**Forum mondial de l'harmonisation des Règlements
concernant les véhicules****186^e session**

Accord de 1958 :**Examen de projets d'amendements****à des Règlements existants, soumis par le GRSG****Proposition de série 10 d'amendements au Règlement
ONU n° 107 (Véhicules des catégories M₂ et M₃)****Communication du Groupe de travail des dispositions générales
de sécurité***

« Figure 32

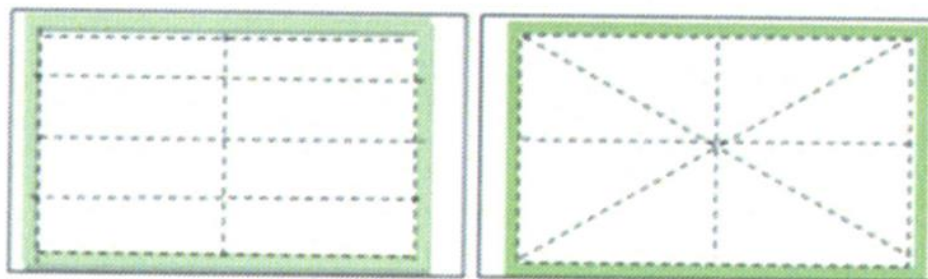
Annexe 4, après la figure 31, ajouter la figure 32 :

Découpage d'un film plastique garnissant une fenêtre de secours ou une trappe d'évacuation

(Voir annexe 3, par. 7.6.8.2.2.4 et 7.6.9.5.3.)

- 7.6.8.2.2.5 Les vitres des fenêtres de secours peuvent être recouvertes d'un film plastique pour que l'utilisateur puisse les retirer. Ce film plastique doit être découpé parallèlement au périmètre de la fenêtre de secours et suivant un schéma régulier similaire aux exemples de la figure 32 de l'annexe 4. Un film plastique garnissant une issue de secours doit être compatible avec le dispositif et ne doit pas en réduire l'efficacité. En outre, les caractéristiques du vitrage homologué doivent demeurer intactes. ».
